10 mars 2017

**Objet : URGENT – RAPPEL DE DISPOSITIF MÉDICAL S'APPLIQUANT À UN LOT PRÉCIS**

**Produit concerné :** Outil de validation iASSIST

**Révision des illustrations M à P des broches, concernées par l'action de sécurité :**

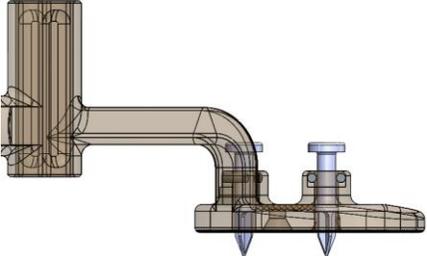
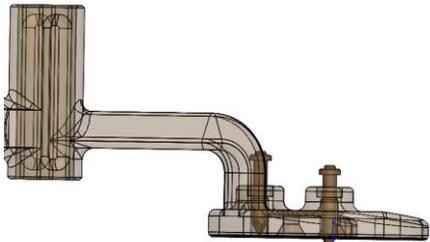
Zimmer Biomet conduit actuellement une action de retrait de dispositif médical visant l'outil de validation iASSIST. Une augmentation du nombre de réclamations concernant des broches pliées ou cassées a été constatée pour l'outil de validation fabriqué avec la révision des illustrations M à P issues du dossier technique du produit voir le cadre rouge ci-après :

<p>Outil de validation 20-8011-021-00 Rév M-P</p> <p>Concernée par l'action de retrait</p>		
--	--	---

**Révision des illustrations R et révision des illustrations L des broches, non concernées :**

<p>Outil de validation 20-8011-021-00 Rév R</p> <p>Non concernées par l'action de retrait</p>		
<p>Outil de validation 20-8011-021-00 Rév L</p> <p>Non concernées par l'action de retrait</p>

Comme indiqué sur les images ci-avant, la révision des illustrations M à P des broches présente une section transversale en X, et non circulaire. La tête de broche présente également un renforcement au niveau de l'élargissement de la tête. Seuls les outils de validation iASSIST avec les broches de la révision des illustrations M à P, comme indiqué dans le cadre rouge ci-avant, sont concernés par cette action de retrait.

1. Lisez attentivement la présente notification et assurez-vous que le personnel concerné en connaît le contenu.
2. Les produits affectés peuvent être utilisés jusqu'à ce que des remplacements soient disponibles. Pour limiter les risques de pliage ou de rupture pendant l'utilisation, veuillez suivre la technique opératoire du genou iASSIST (réf. 97-9001-101-00 Rév 9) et/ou la technique opératoire du genou iASSIST (version à 2 pods) (réf. 97-9001-004-00 Rév 2), spécifiquement l'avertissement suivant, respectivement aux pages 36 et 37 :

3. Examinez les dispositifs concernés avant et immédiatement après utilisation pour confirmer que les broches ne sont ni pliées ni fracturées. En cas de rupture, la tête de la broche se détache comme indiqué ci-dessous. Dans le cas peu probable d'une rupture, vérifiez que les deux parties sont extraites de la plaie.
